## Anlage 6.1-6.7 zu GD 172/17

### Öffentlichkeitsbeteiligung und Beteiligung der Behörden und sonstigen Träger öffentlicher Belange

## Vorhabenbezogener Bebauungsplan "Wengengasse 21-25", Ulm

### hier: Stellungnahme der Stadtwerke Ulm/Neu-Ulm Netze GmbH im Rahmen der Träger öffentlicher Belange nach § 4 Baugesetzbuch (BauGB)

Gas/Wasser  
Ulm, Wengengasse 21-25

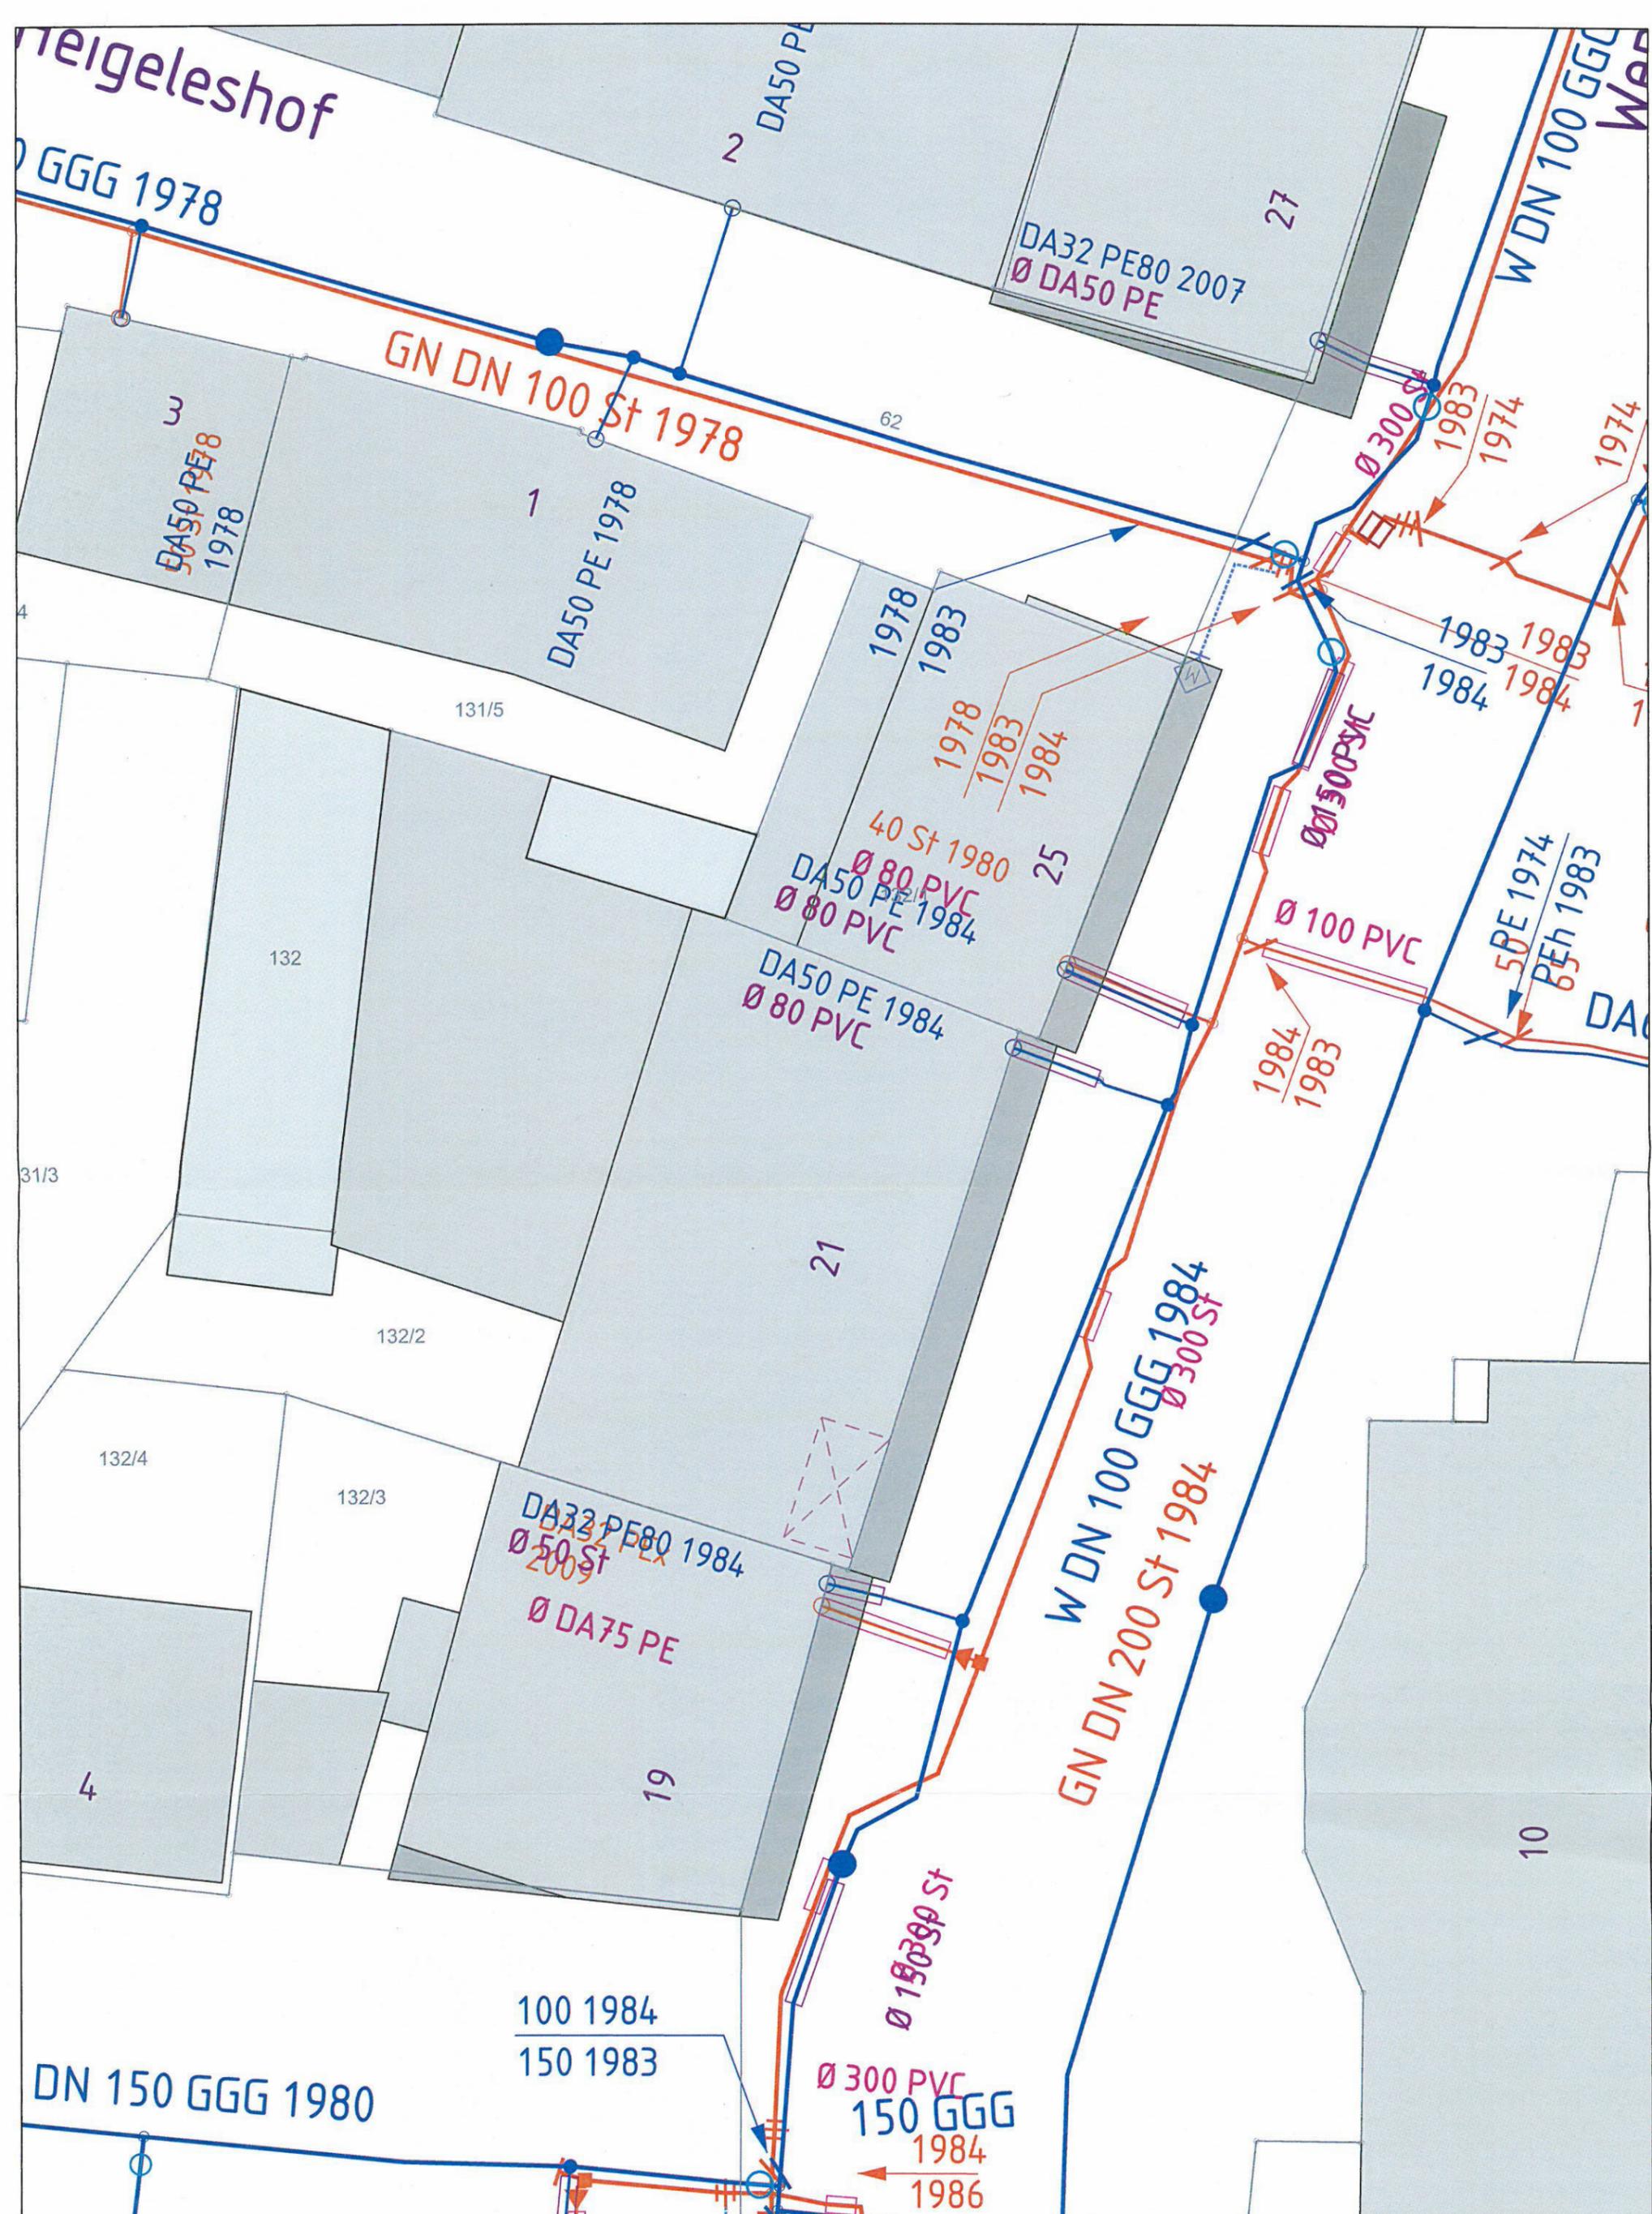
Durch die Erweiterung der beiden Baukörper in östlicher Richtung und der nördlichen  
Erweiterung, werden die angrenzenden Gehweg- und Parkierungsflächen überbaut.  
Zum Schutz unserer Hausanschlussleitungen sowie allen Versorgungsleitungen in diesem  
Bereich, ist vor den Arbeiten die genaue Lage durch mehrere Querschläge (Handaushub)  
eindeutig zu ermitteln. Die Versorgungsleitungen sind zu schützen.  
Es sind bauliche Maßnahmen an den Versorgungsleitungen nötig.  
Die Aufwendungen sind vom Verursacher zu tragen.

<b>Folgende Stellungnahmen wurden vorgebracht:</b>	<b>Stellungnahme der Verwaltung:</b>
<p><b><u>Stadtwerke Ulm/Neu-Ulm GmbH (SWU), Schreiben vom 01.03.2017 (Anlage 6.1)</u></b></p> <p>Durch die Erweiterung der beiden Baukörper in östlicher Richtung und der nördlichen Erweiterung werden die angrenzenden Gehweg- und Parkierungsflächen überbaut. Zum Schutz der Hausanschlussleitungen sowie aller Versorgungsleitungen in diesem Bereich, ist vor den Arbeiten die genaue Lage durch mehrere Querschläge (Handaushub) eindeutig zu ermitteln. Die Versorgungsleitungen sind zu schützen. Es sind bauliche Maßnahmen an den Versorgungs-</p>	<p>Die Stellungnahme wurde an die Vorhabenträger weitergeleitet.</p> <p>Eine Prüfung der Spartenpläne hat ergeben, dass ggf. eine Niederspannungsleitung und ein Leerrohr innerhalb des Baufeldes verlaufen. Sollte sich dies bestätigen, muss eine Verlegung erfolgen. Die Kosten sind von den Vorhabenträgern zu tragen. Es ist nach Prüfung davon auszugehen, dass die Gas- und Wasserleitungen außerhalb des Baufeldes liegen.</p>
